## CRÊTS EN BELLEDONNE (38) – Dépôt de bois – Lieu-dit « Coudrai » Mise en remblai - Avis géotechnique complémentaire

N° DU DOSSIER : AF.16690

OUVRAGE : Mise en remblais de 400 m<sup>3</sup>

TYPE DE MISSION : G2 AVP - Etude de Conception Phase Avant-Projet

Vue du site - 28/06/2024

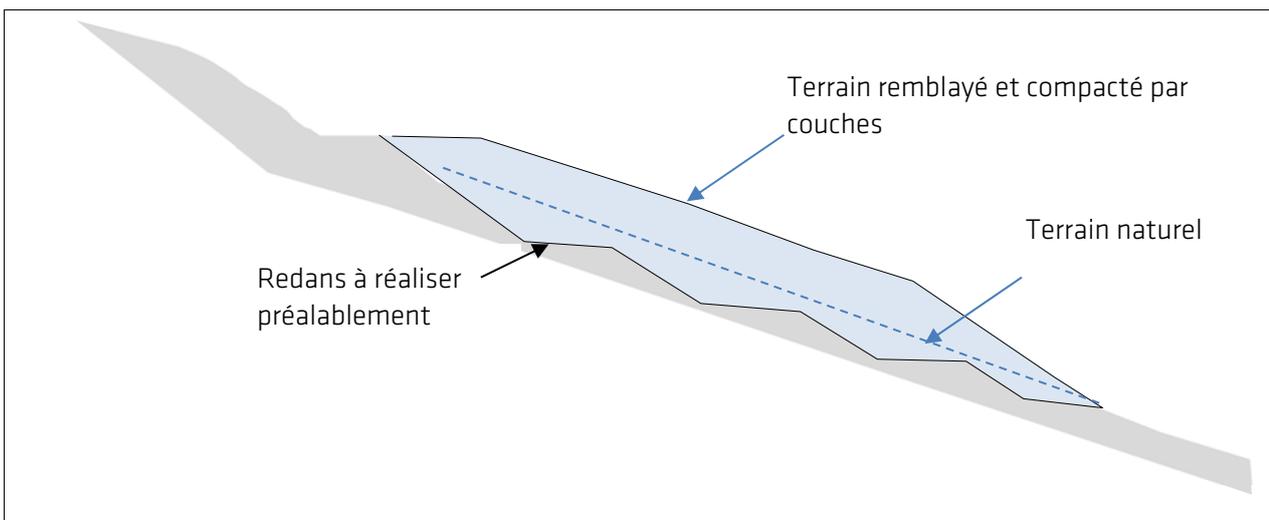
- ▶ Risques naturels (selon le PPRN de la Commune) : Emplacement situé en :
  - Zone d'interdiction (RG) vis-à-vis du risque de glissement de terrain (idem que pour le projet de dépôt de bois).
  - Aléa faible de ruissellement de versant
- ▶ Contexte Géologique : d'après la carte géologique, le contexte est le même que celui de la zone de dépôt. Les sols seront constitués de formations glaciaires : limon brun à galets à quelques blocs, passages plus ou moins sableux. Ces sols sont sensibles à l'eau.
- ▶ L'examen visuel du site lors de notre visite permet de retenir :

- Pente de l'ordre de 25 ° selon le plan topographique, avec des ruptures de pentes plus ou moins prononcées
- Absence d'indice d'instabilité visible
- Absence de résurgences d'eau constatées.

L'examen du site laisse supposer la faisabilité de mise en place de remblais de faible hauteur sur le site (hauteur de remblai / TN inférieure à 3 m).

Afin de limiter le risque de générer des instabilités par surcharge de la pente nous recommandons :

- Décaper préalablement de la couverture végétalisée et la terre végétale,
- Réaliser des redans successifs en déblais afin de créer une assise préalable avant remblaiement.
